Niederschriftsauszug
aus der
9. Sitzung der Gemeindevertretung Alt Krenzlin
vom 25.08.2020

Brücke M 18 über den Ludwigsluster Kanal bei Klein Krams Ausbau

hier: Prüfbericht

PRÜFBERICHT

M18_2020H_(1)_Ansicht-von-vorne.JPG

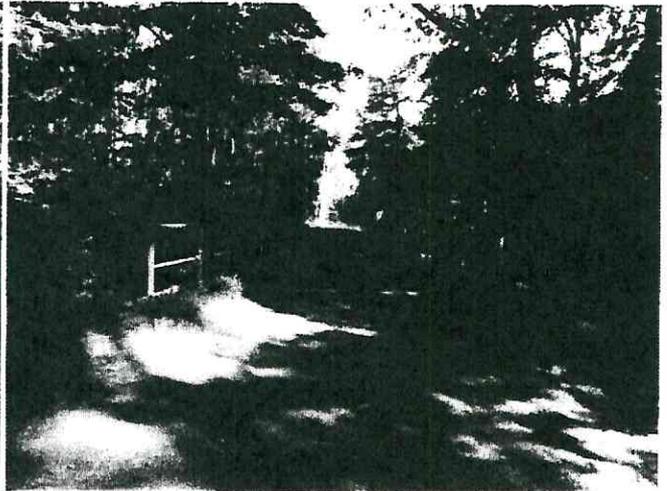
7. Geh- und Radwegkonstruktion	- entfällt	
8. Hauptträger	- Überbau besteht aus direkt befahrenen Längsträgern mit einem RHD-Belag	1,2
	- an den Unterkanten der Längsträger vereinzelt geringe Unterrostungen	15

12. Dehnungsfugen	- entfällt	
13. Fahrbahnbelag	- Fahrbahnbelag besteht aus einem RHD-Belag auf den Oberseiten der Längsträger	1,2
	- vor beiden Schrammborden geringe Laub- und Erdstoffverschmutzungen	1,2

M18_2020H_(20)_L-RT-vo-Riss-im-Belag.JPG

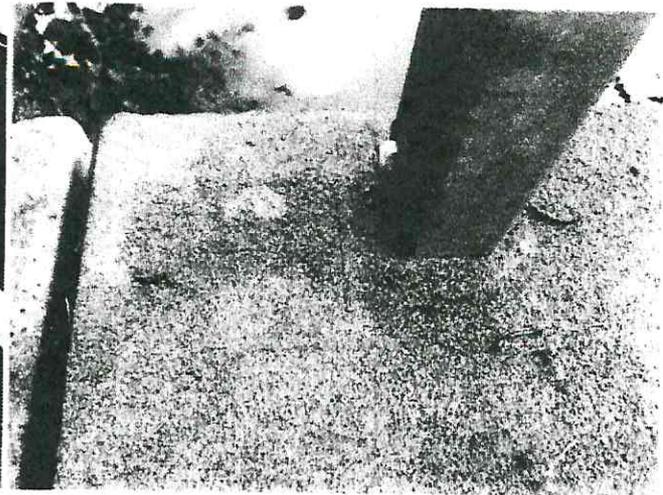
- linke Kappe, vorne, neben dem 1. Geländerpfosten, Längsriss im RHD-Belag	20
	- linke Kappe, am 1. Geländerpfosten Rostfahne	21
	- rechter Schrammbord, linke Seitenfläche ist durchgehend stark verschmutzt und bemoost	22

- Ausbesserungen am Korrosionsschutz der Längsträger und Geländer
- Instandsetzung des gerissenen RHD-Belages der linken Kappe
- Anlegen von Böschungstreppen
- laufende Unterhaltung

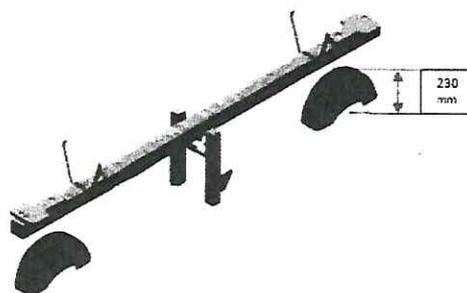
Nr.	Gerät	Mängel / Bemerkungen / Empfehlungen / Hinweise	Priorität	Realisierung	
				am	durch
1	Wippe 4 fach	<p><u>Mängel, Empfehlungen:</u></p> <ul style="list-style-type: none"> • Verletzungsgefahr Stützen unter dem Sitz ➤ <u>Stützen entfernen, beide Seiten</u> ➤ <u>Bodenfreiheit von mind. 230 mm herstellen</u> ➤ <u>Reifen anheben und in Längsrichtung einbauen</u> 	1/2

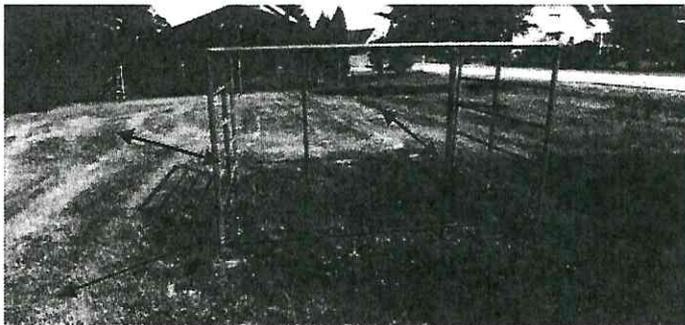
Nr.	Gerät	Mängel / Bemerkungen / Empfehlungen / Hinweise	Priorität	Realisierung	
				am	durch
2	Klettviereck; 1,54m Altbestand	<p><u>Mängel, Empfehlungen:</u></p> <ul style="list-style-type: none"> • Aufprallfläche und Fallschutz für eine Fallhöhe von 1,54 m unzureichend ➤ Aufprallfläche im Fallbereich umlaufend verbessern; 1,53 m von Außenkanten SG. ➤ Fallschutzmaterial (loses Schüttmaterial lt. Tabelle I.1) in einer Schichtdicke von 300 mm einbringen 	2

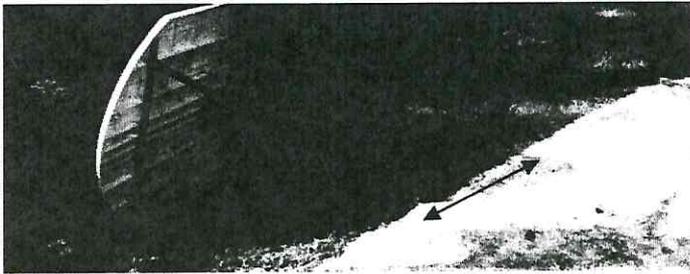
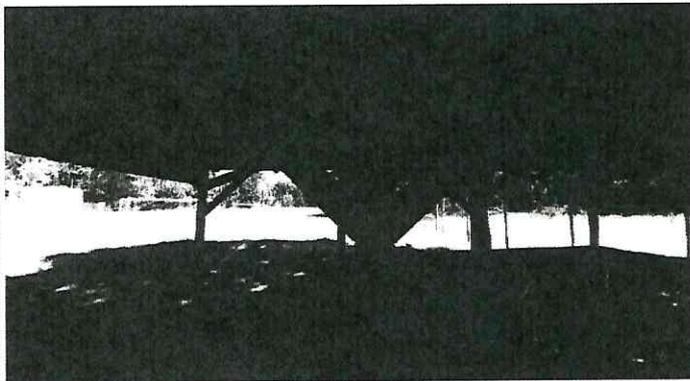
Nr.	Gerät	Mängel / Bemerkungen / Empfehlungen / Hinweise	Prio-rität	Realisierung	
				am	durch
5	Doppelschauke Holz „Daseler 2004“ -h2=2,12 ; h3=0,40 m -D=1,46 m ; L=4,11 m	<p><u>Mängel, Empfehlungen:</u></p> <ul style="list-style-type: none"> Defekte und fehlende Abdeckkappen über den Schraubverbindungen Verletzungsgefahr für die Finger ➤ <i>Neue Abdeckkappen anbringen</i>  <ul style="list-style-type: none"> Hängebrücke, Schraube steht raus am Kreuzgelenk ➤ <i>Alle Schraubverbindungen überprüfen</i> 	2

Nr.	Gerät	Mängel / Bemerkungen / Empfehlungen / Hinweise	Priorität	Realisierung	
				am	durch
		<ul style="list-style-type: none"> • Querbalken der der Hängebrücke verrottet ➤ <i>Querbalken erneuern</i> 			
3	Basketballanlage	<p><u>Mängel, Empfehlungen:</u></p> <ul style="list-style-type: none"> • Liegt an der Seite ohne Funktion ➤ <i>Entfernen oder neu aufstellen</i> 	3		
7	Holzhaus	<p><u>Mängel, Empfehlungen:</u></p> <ul style="list-style-type: none"> • Holzhaus ist bekletterbar, Halsfangstelle Pfosten/Querbalken ➤ <i>Öffnung verschließen</i> 	2

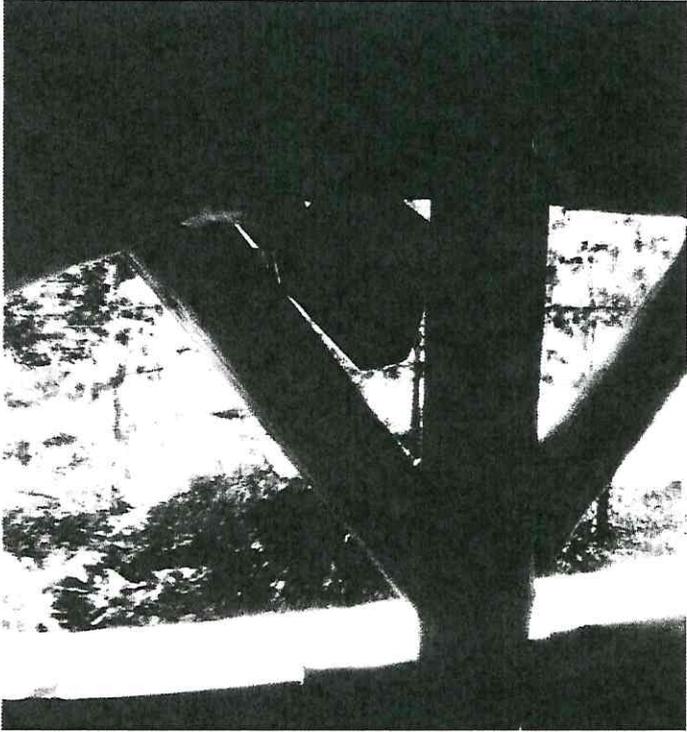
Nr.	Gerät	Mängel / Bemerkungen / Empfehlungen / Hinweise	Priorität	Realisierung	
				am	durch
5	Doppelschauke Holz „Daseler 2004“ -h2=2,12 ; h3=0,40 m -D=1,24 m ; L=3,70 m	<p><u>Mängel, Empfehlungen:</u></p> <ul style="list-style-type: none"> • Bodenfreiheit unter dem Sitz zu gering 350 mm • Büsche ragen in den Fallraum rein ➤ Bodenfreiheit von mind. 400 mm herstellen (Unterkante fester Rand) ➤ Aufprallfläche/Fallraum zu beiden Seiten je 3,70m herstellen 	1/2

Nr.	Gerät	Mängel / Bemerkungen / Empfehlungen / Hinweise	Priorität	Realisierung	
				am	durch
	<u>Holzhütte</u>	<p><u>Mängel, Empfehlungen:</u></p> <ul style="list-style-type: none"> • Holzhaus ist bekletterbar, Halsfangstelle Pfosten/Querbalken ➤ Öffnung verschließen 	1
